**Réponses aux questions et commentaires du
Ministère de l'Environnement et de la Faune sur
l'étude d'impact environnemental**

**Projet de réaménagement de la route 138
sections courbes du Lac des Îles**

V/Réf : 3211-05-106

JANVIER 1997

Figure 1: Localisation des bancs d'emprunt disponibles

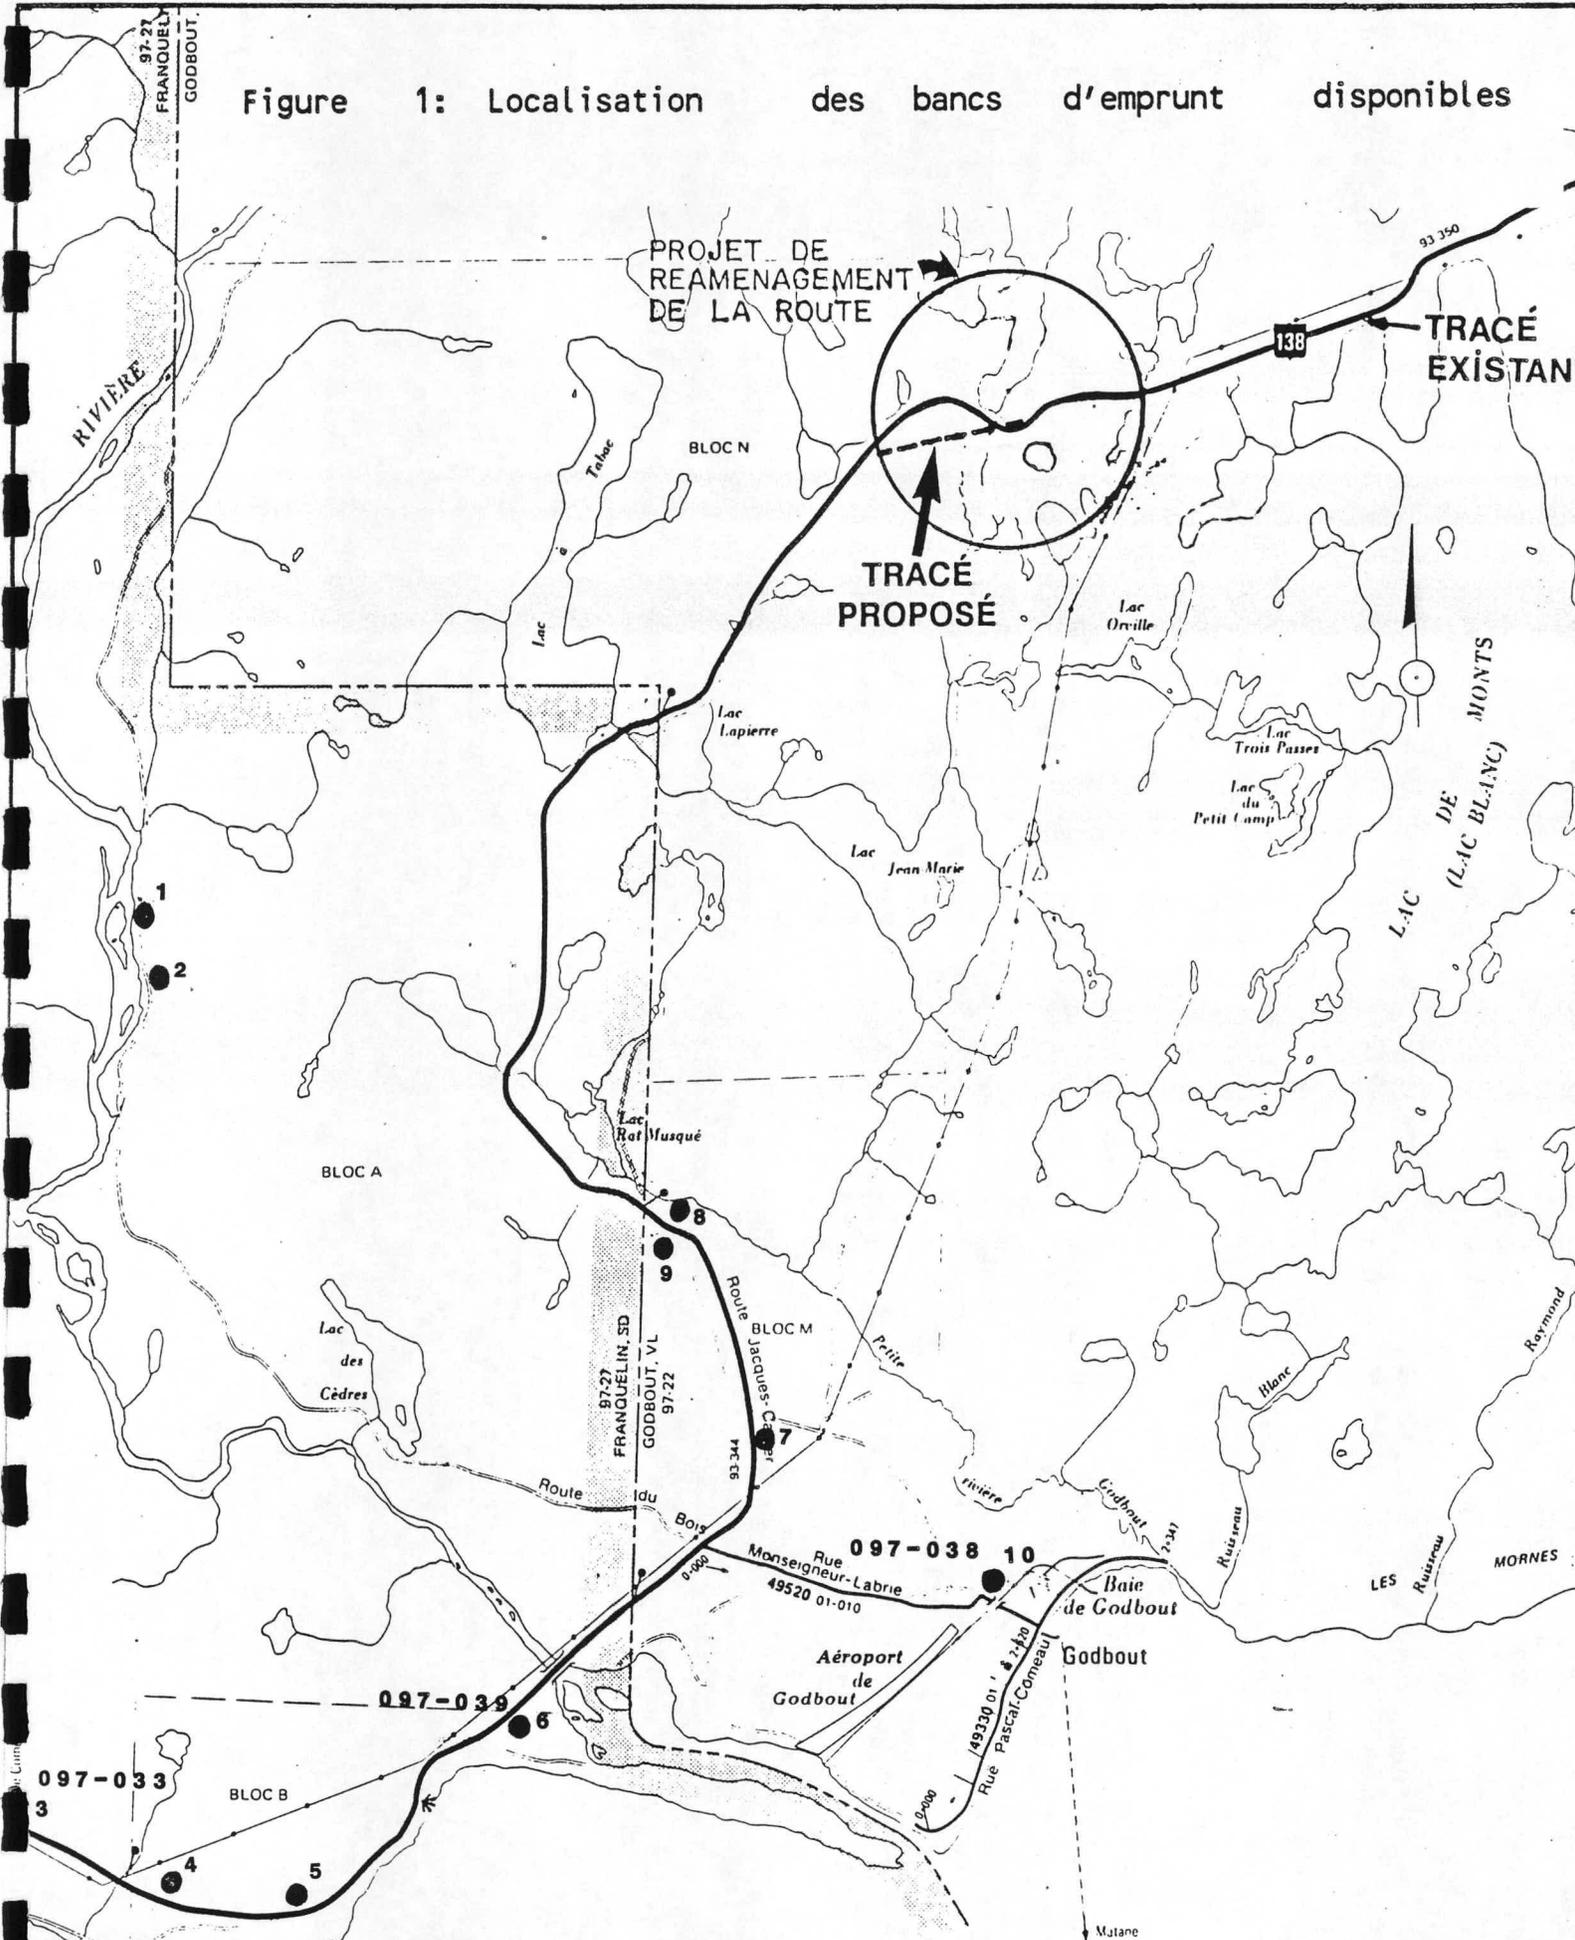
Quels sont les volumes d'agrégats qui seront prélevés à chacune des sablières? Prévoit-on y effectuer des travaux de restauration? Quelles sont les autres sources potentielles d'agrégats pouvant être utilisées? Le promoteur devra s'assurer que les sablières auront été préalablement autorisées.

Cependant, le banc d'emprunt le plus susceptible d'être utilisé dans le cadre du projet est le banc no 97-033, propriété de la Corporation Cuno (voir figure 1 ci-jointe) parce qu'il est situé dans le secteur du projet et qu'il contient un important volume de matériel. C'est l'un des principaux bancs de la région. Le MTQ détient un droit sur ce banc déjà en exploitation et il peut fournir toutes les quantités de matériaux (d'emprunt de classe A et de granulats) nécessaires au projet.

Les autres sources de matériaux pouvant être utilisées sont localisées à la figure 1. Ces sites ne sont pas tous déjà autorisés par le MEF. L'entrepreneur devra s'approvisionner dans un banc déjà autorisé et en règle. Le cas échéant, il appartiendra à l'entrepreneur d'obtenir toutes les autorisations, certificats d'autorisation et permis requis.

FIGURE No 10

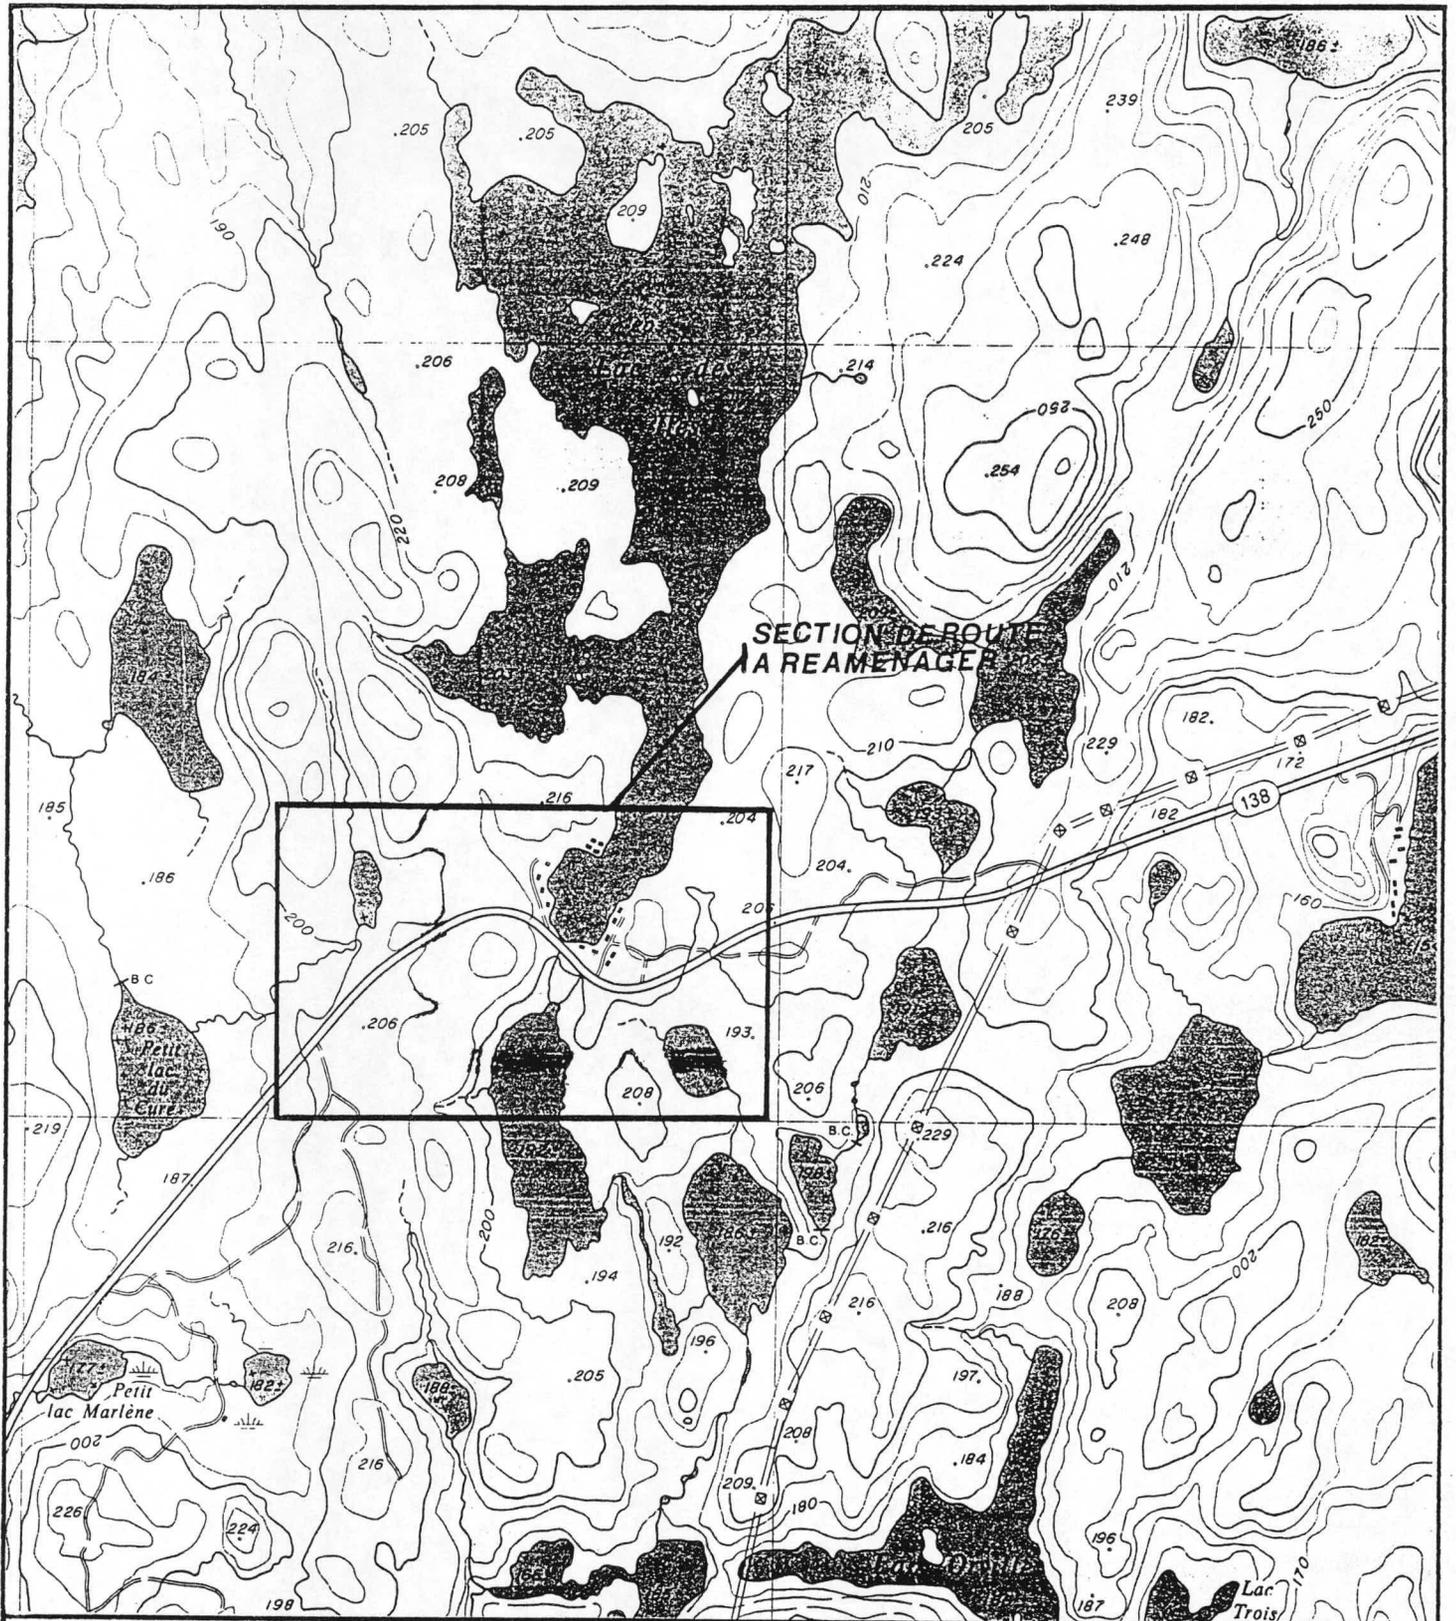
La figure 10 est manquante à l'étude.

Enfin, nous avons joint en annexe la figure 10 qui était manquante à l'étude d'impact.
